RVR Eilendorf Querung Radverkehr Von-Coels-Straße

BV Eilendorf
24.06.2020

Rad-Vorrang-Route Eilendorf; hier: Umgestaltung der Querung Von-Coels-Straße

Planung Variante 1

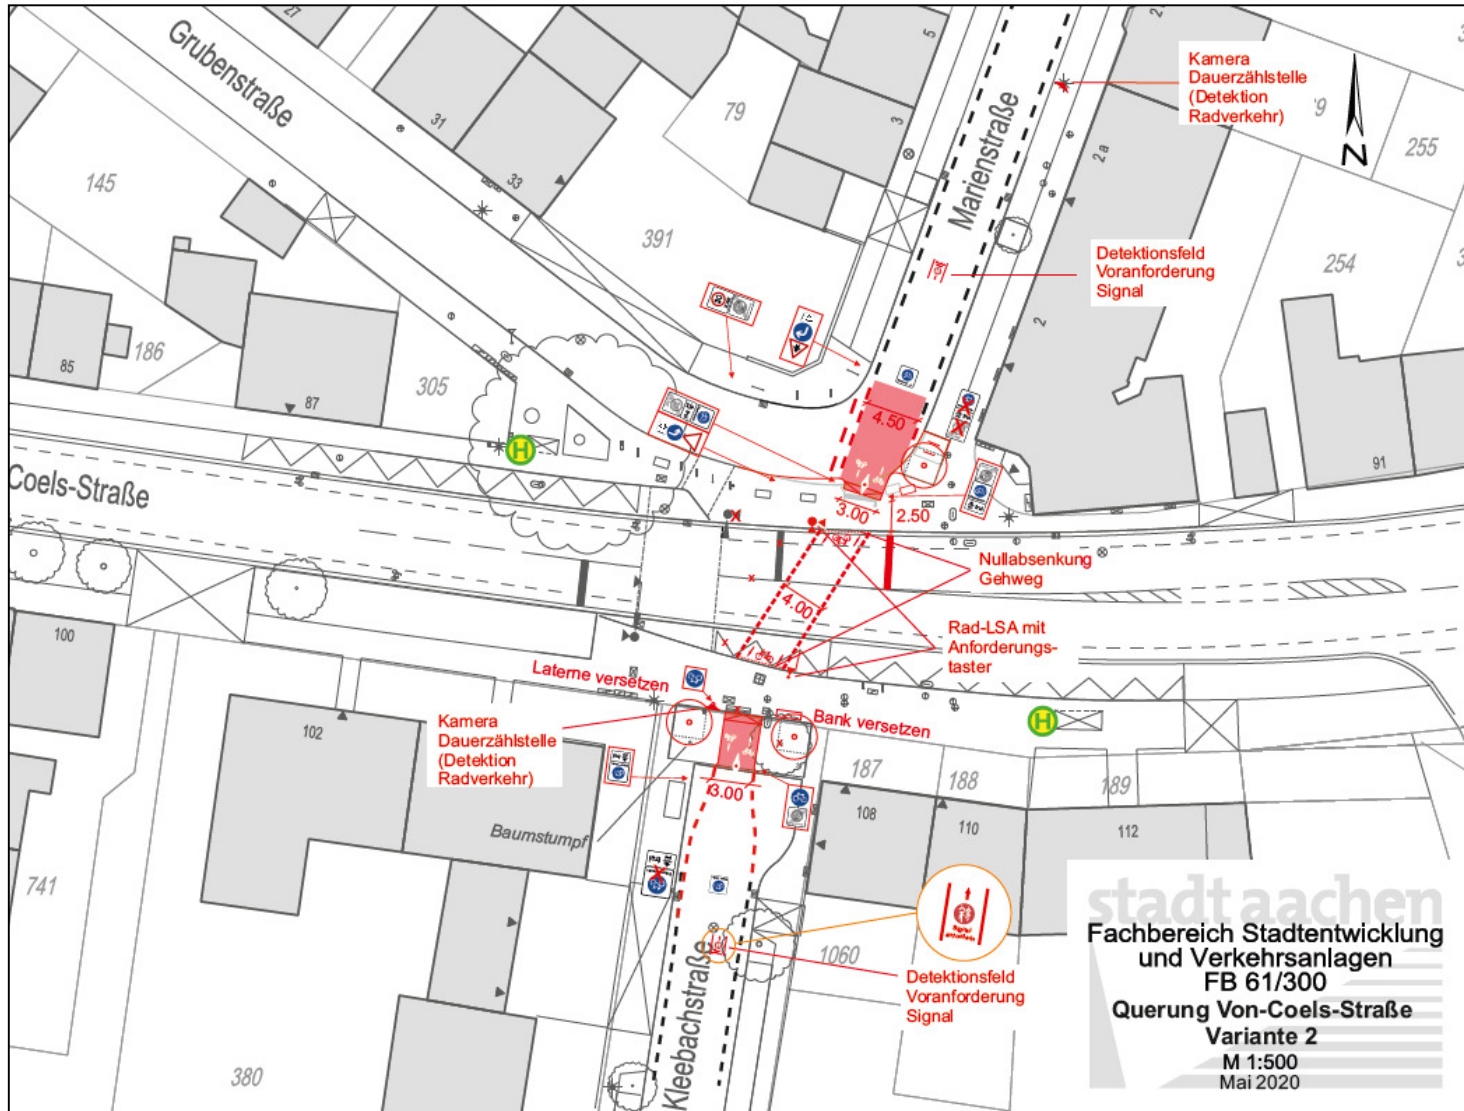
In **Variante 1** wurden leider kaum Ideen und Vorschläge aus der Bürgerschaft mit einbezogen. Sie stellt aus unserer Sicht keine Lösung dar, die das Radfahren „komfortabler und sicherer“ macht.

Variante 2 (Vorzugsvariante)

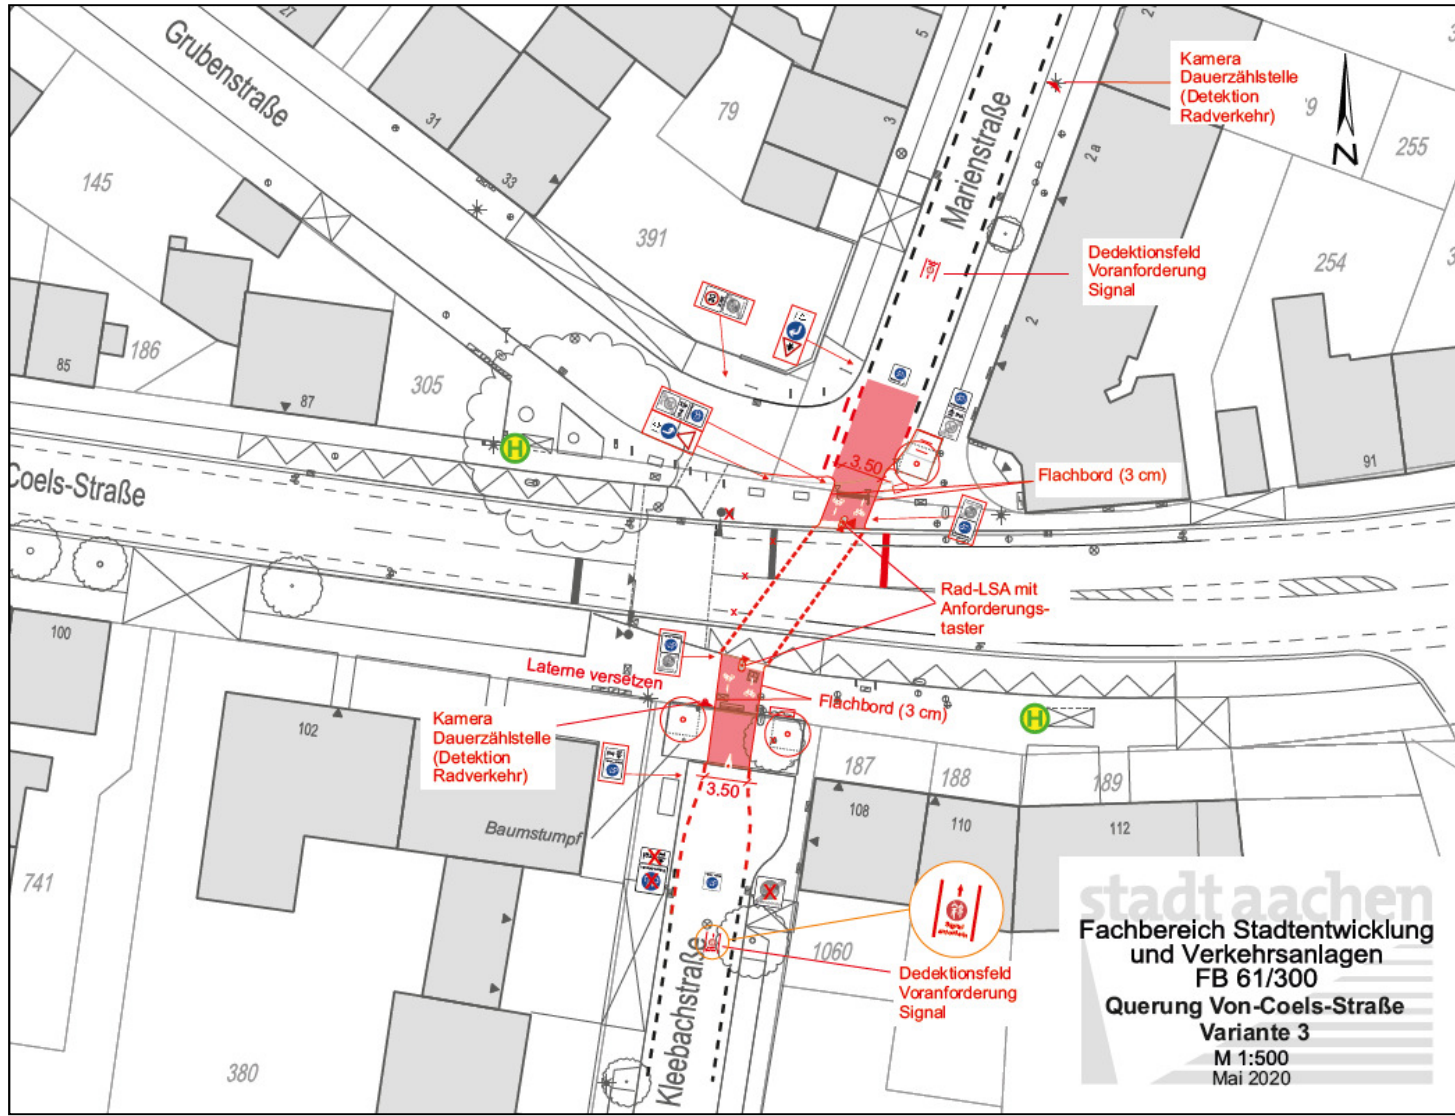
Variante 2 lässt durch unklare Vorfahrtsregelungen und unzureichende Haltelinien erst gefährliche Situationen entstehen. Sie ist insgesamt nicht intuitiv und damit unsicher.

Variante 2: Wir sehen Konfliktpotential beim Überfahren des Bürgersteigs. Dem Radfahrenden soll durch die Signal-Voranforderung explizit eine Grünphase ohne Anhalten ermöglicht werden. Wenn in dieser Grünphase Fußgänger*innen auf den Bürgersteigen in diesem Bereich queren, wird das zu Konflikten führen. Eine entsprechende Situation gibt es bereits an der Ottostraße, Querung Adalbertsteinweg in Richtung Steffensplatz. Hier passiert es nicht selten, dass Radfahrende trotz Grünphase den Adalbertsteinweg nicht passieren können, weil gerade Fußgänger auf dem Bürgersteig queren. Es kann passieren, dass Radfahrende aus diesem Grund eine komplette Grünphase verpassen.

Variante 2 beinhaltet Konfliktpotential mit unklaren Regelungen und wird daher ein Gefahrenpunkt sein.
